# 3号機使用済燃料プール内の燃料取出し完了に伴う変更及び 高所送水車配備に伴う非常用注水設備の代替注水手段の変更

2021年11月5日

東京電力ホールディングス株式会社

## ■ 実施計画変更理由と変更箇所

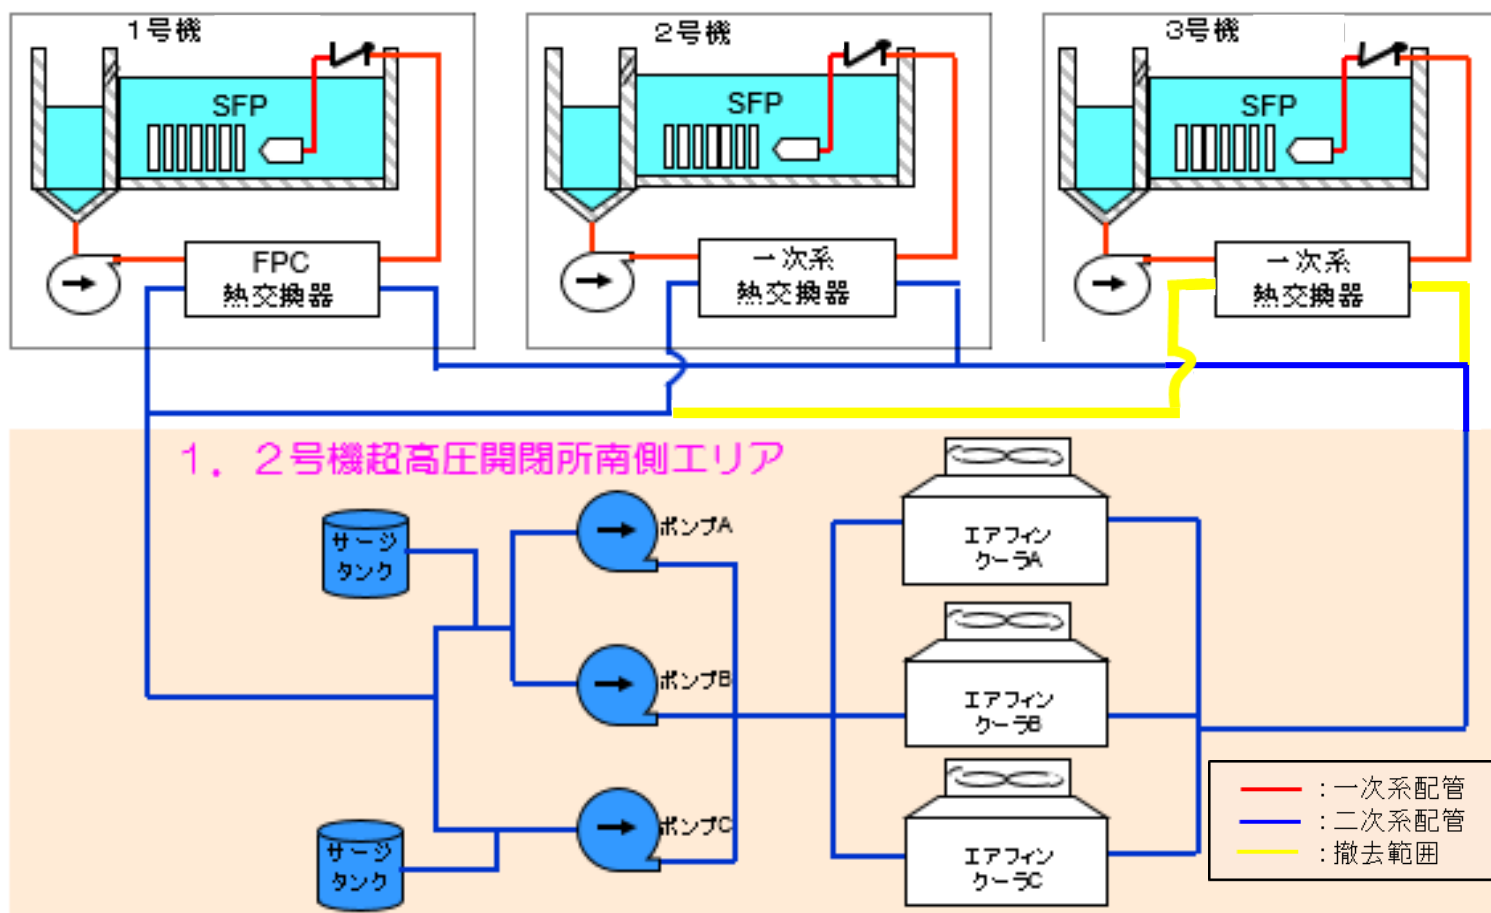
- 3号機の使用済燃料取り出し完了及び3号機使用済燃料プール二次系配管の撤去に伴い、実施計画Ⅱ及び実施計画Ⅲの変更を行う。

- 3号機は2021年3月に使用済燃料の取出しが完了しており、崩壊熱の発生はなく冷却機能及び温度管理は不要と判断した。その為、使用済燃料プールの水温に関しては、4号機同様に運転上の制限から除くこととする。なお、水位、水質管理は継続する。
- また、3号機使用済燃料プール二次系配管が2号機燃料取出し関連作業と干渉しており、撤去する必要がある。
